**Behandlung der eingelangten Stellungnahmen Änderung 2026-1
des Bebauungsplanes und digitale Neudarstellung der
Marktgemeinde Breitenfurt bei Wien**

Betreff: Stellungnahme zum Entwurf der Änderung des Bebauungsplanes 2026-1

Abb. 3a derzeitige rechtskräftige Flächenwidmung ohne Maßstab mit den aktuellen Daten von der Wildbach- und Lawinerverbauung

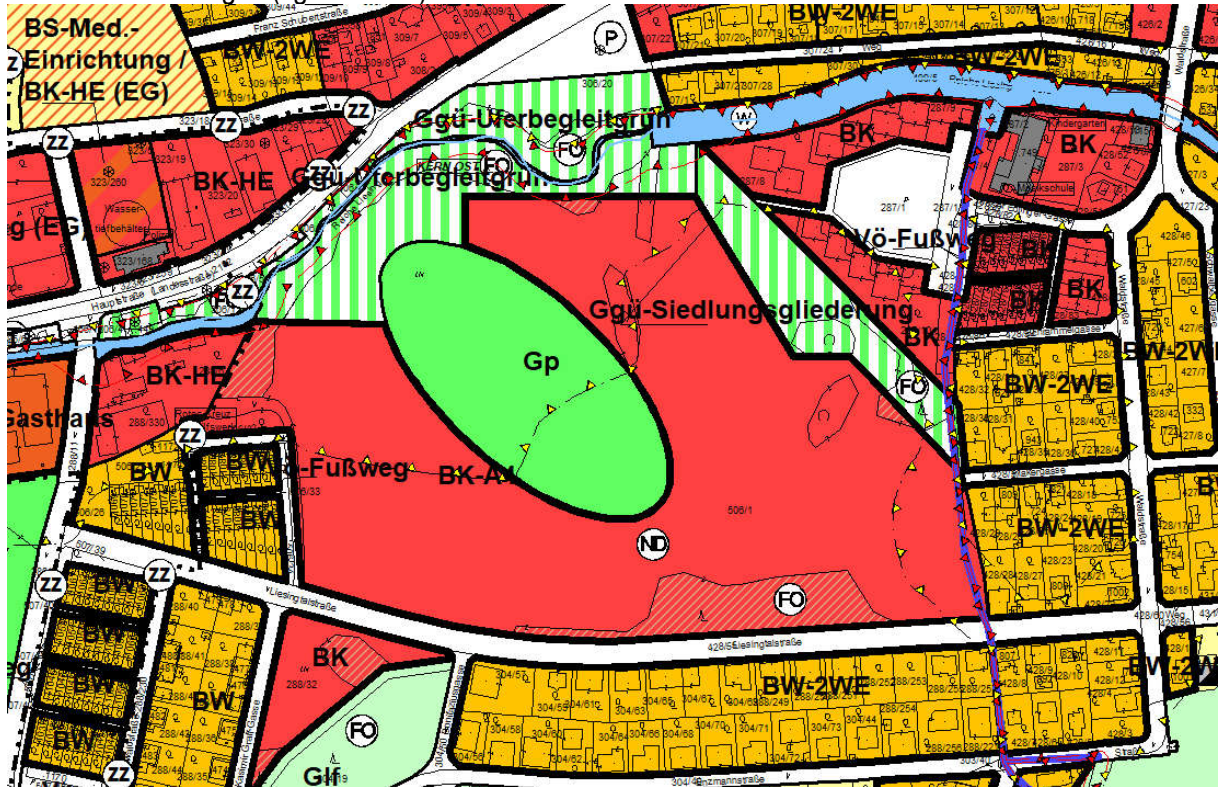
- Gemäß § 29 Niederösterreichisches Raumordnungsgesetz 2014 in der aktuellen Fassung ist die Breite von Verkehrsflächen im Bebauungsplan genau festzulegen. Dies ist nicht zu erkennen!
Die Durchwegung ist nicht zwingend Gegenstand eines Bebauungsplanes. Dies wird im Flächenwidmungsplan geregelt. Laut Auskunft des Bauamtes gibt es aber keinen aktuellen Flächenwidmungsplan für das Grundstück 506/1.
Im aufliegenden Entwurf von DI Friedmann und Aujesky werden in Abbildung 8 die ursprünglichen Fußwege dargestellt und deren Erhaltung als Grundlage einer Bebauung angeführt. Wie wird aber nun die öffentliche Benützungsmöglichkeit sichergestellt? Gibt es einen baurechtlichen Dienstbarkeitsvertrag, der das regelt? Oder wäre es möglich, dass die Grundstückseigentümerin den Zaun belässt und eine „Gated Community“ errichtet? Eine Entscheidung kann doch nur getroffen werden, wenn sowohl Bebauungs- als auch aktueller Flächenwidmungsplan vorliegen.

Die Breite von Verkehrsflächen im Bebauungsplan ist dann im Bebauungsplan festzulegen, wenn solche ausgewiesen werden. Allerdings werden in diesem Verfahren keine Verkehrsflächen festgelegt.

Um Unklarheiten auszuräumen, wird festgehalten, dass es einen aktuellen Flächenwidmungsplan für das Grundstück 506/1 gibt (vgl. Abb. 3a).

Für die Marktgemeinde Breitenfurt liegt ein ministeriell genehmigter Gefahrenzonenplan (Zahl: 2026-0.044.549 vom 14.01.2026) vor. Es wurden die roten, gelben, braunen Gefahrenzonen, sowie die blauen Vorbehaltsbereiche im Flächenwidmungs- und Bebauungsplan eingetragen (vgl. Abb. 3a).
